# A4 met Vaart !!

Delft, 8 mei 2010  
Betreft: OTB A4 Delft-Schiedam  
Bijlagen: dwarsprofielen

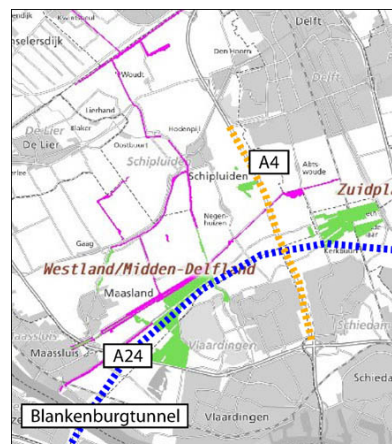
Hij stelde dat de A4 met Vaart slechts 700m. meerwaarde resp. langere lengte t.o.v. de huidige tunnel tussen Schiedam en Vlaardingen zou hebben.

Hierdoor diende deze tunnel (weliswaar hierdoor 'ook de zijne') uitgevoerd te worden in een onbetaalbaar en zeer kostbaar ontwerp n.l. 4 buizen met elk 2 banen. Daardoor werd de A4 met Vaart buiten spel gezet en in een bijzonder ingewikkeld bijna niet te volgen vergelijk getrokken. Namelijk de argumenten blijken niet waar of gelden niet meer; dus de bijbehorende getallen zijn hierdoor achterhaald. Dit is dan ook inmiddels door de minister en zijn diensten erkend en herzien, doch vooral door de veronderstelde vertraging vond men hierin geen aanleiding een grondig objectief vergelijk toe te staan op basis van de huidige plangegevens.
